**Avis délibéré
de la Mission régionale d'autorité environnementale
Corse**

**sur le projet de centrale photovoltaïque au sol d'une puissance
de 3,5 MWC sur le territoire de la commune de Novella**

**N° MRAe
2024CORSE / PC 14**

Avis du 4 février 2025 sur le projet de centrale photovoltaïque au sol d'une puissance de 3,5 MWC sur le territoire de la commune de Novella

Figure 2: plan de masse du projet retenu – Source : étude d'impact.

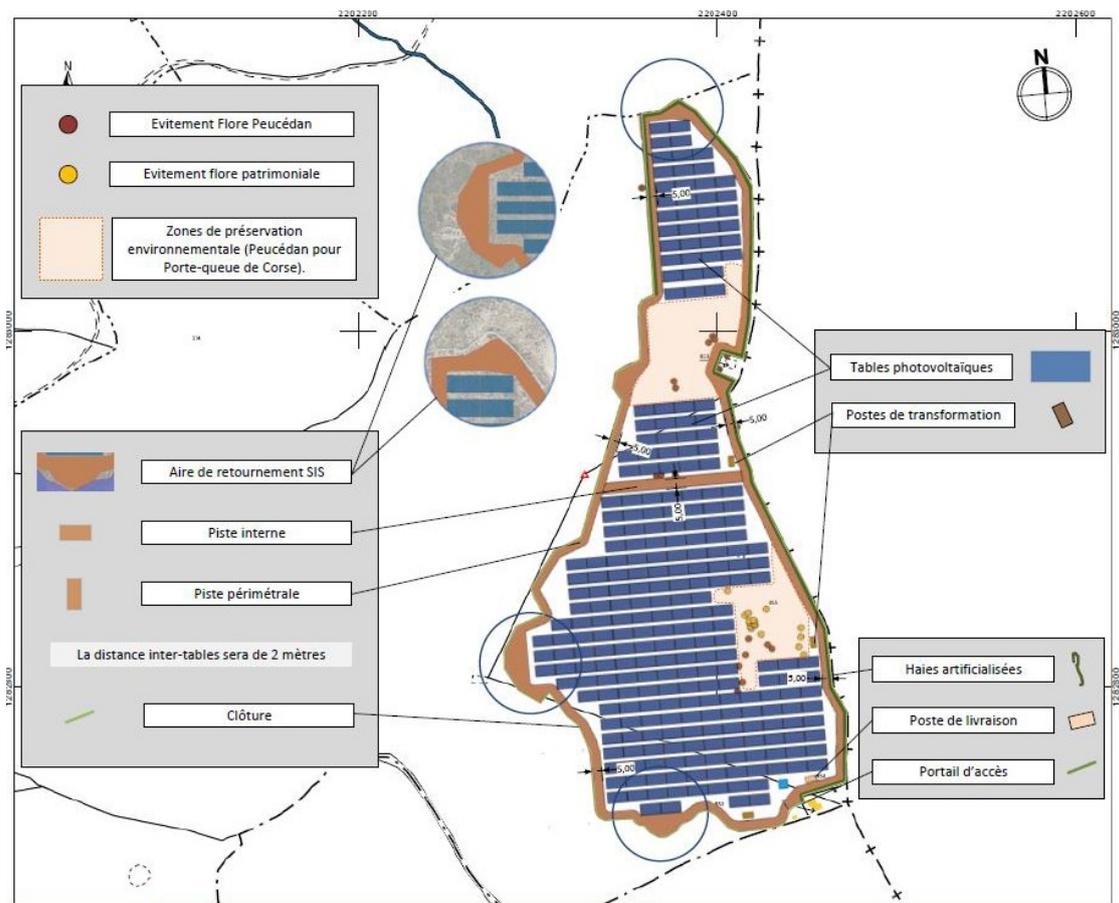
Le projet prévoit la création d'une centrale photovoltaïque au sol d'une puissance estimée à 3,5 MWC pour une durée d'exploitation de 30 ans. L'étude d'impact n'apporte pas d'information sur la maîtrise foncière des parcelles concernées (10 ha). Selon le dossier, la surface clôturée du projet sera d'environ 1 100 mètres (hauteur de la clôture de 2 mètres), pour une emprise au sol des panneaux d'environ 1,6 ha et une emprise totale du projet d'environ 4 ha). Le projet sera doté d'un poste de livraison, de trois postes de transformation et d'une citerne d'eau. Le dossier n'est pas cohérent sur le volume unitaire de la citerne (volume de 30 m³ estimé à deux reprises dans le dossier, alors que la figure 12 « notice explicative » indique un volume de 120 m³).

Dans le chapitre de description du projet, il n'est pas mentionné que des modules de stockages par batterie seront installés. Les différents plans fournis ne mentionnent pas non plus de tels équipements. Pourtant, le dossier laisse entendre (chapitre 3.3.2 et 7.2.2) que le site disposera de telles installations en containers. Il conviendra de clarifier ce point.

Le dossier indique qu'une zone tampon est prévue autour du site pour prévenir du risque incendie mais ne donne pas plus de détail la concernant. L'étude ne précise pas non plus si le projet est soumis aux obligations légales de débroussaillage (OLD) et les incidences associées.

La MRAe recommande de compléter le dossier en précisant les modalités du raccordement au poste source et de clarifier la présence (ou non) de batteries de stockage sur site, en apportant une description détaillée de ces équipements.

Figure 3: proposition de modification de la piste existante – Source : étude d'impact.

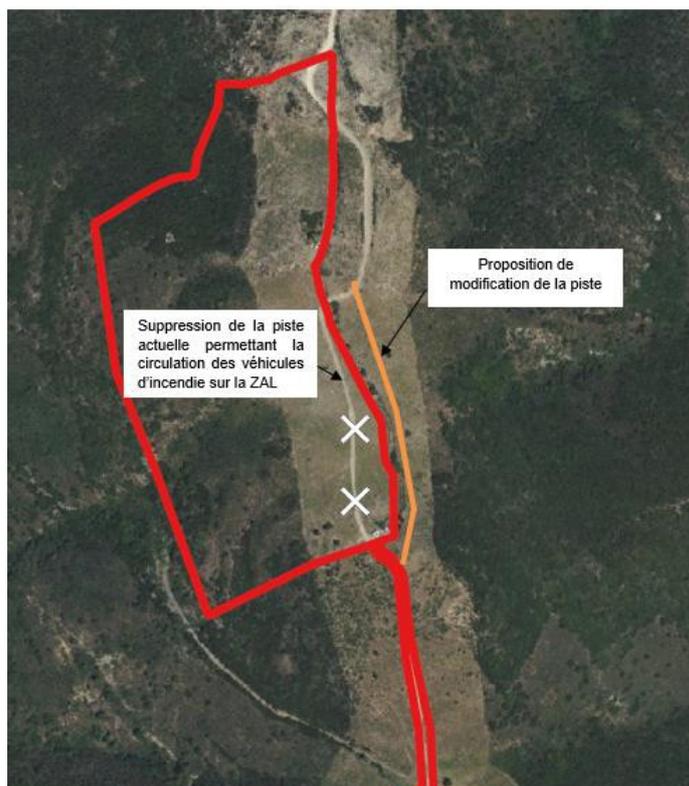
La mesure MR-11 prévoit la conservation de la piste d'accès à la zone d'appui à la lutte incendie (ZAL) qui fait l'objet d'une servitude publique sur le site du projet. Cette mesure permettra le maintien d'une piste d'accès pour les véhicules en cas d'incendie. En revanche, l'étude ne précise pas si le site pourra

toujours être maintenu en ZAL avec l'installation de la centrale photovoltaïque ; ce point mérite d'être précisé au regard des enjeux de prévention des risques incendie de forêt.

La MRAe recommande de clarifier la présence (ou non) de batteries de stockage sur site, de préciser les obligations légales de débroussaillage et d'évaluer les incidences du projet sur le risque incendie. Elle recommande également de démontrer la compatibilité du projet avec le maintien du site en zone d'appui à la lutte incendie et de se référer à l'avis du SDIS, qui mérite d'être joint au dossier.
